改善箇所説明図

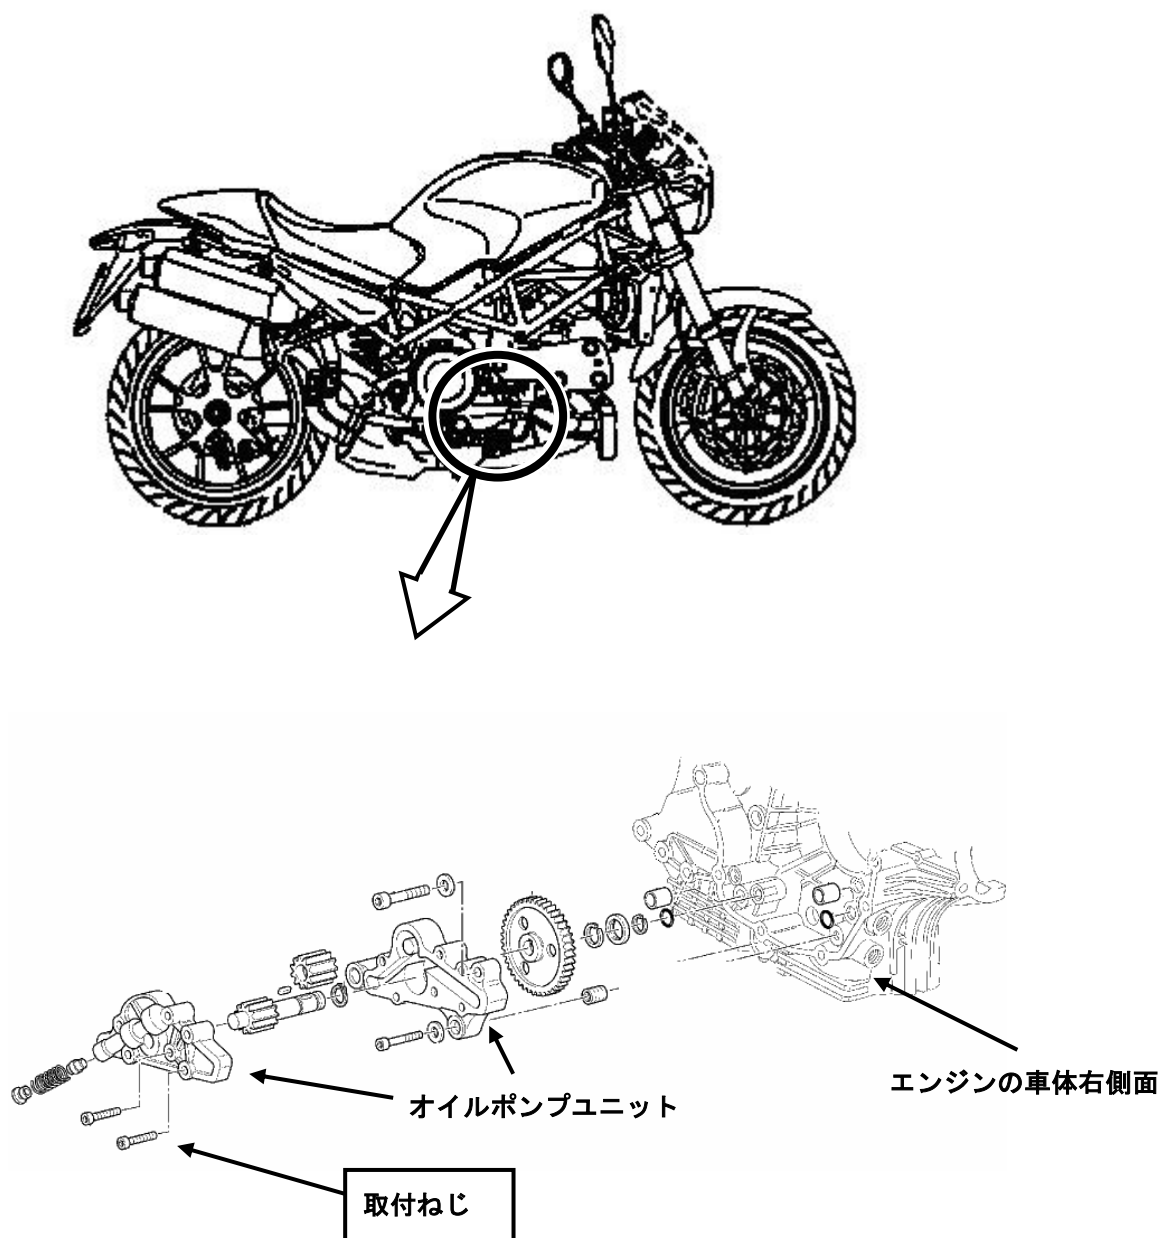
基準不適合箇所

エンジンオイルポンプユニット取付ねじの締め付けトルクが不足しているため、オイルポンプの合わせ面からオイルが漏れるものがある。そのため、そのまま使用を続けると、油圧が減少して原動機が潤滑不良となり、最悪の場合、原動機が停止し、再始動不能になるおそれがある。

改善の内容

全車両、オイルポンプユニットの取付ねじを規定トルクで締め付ける。
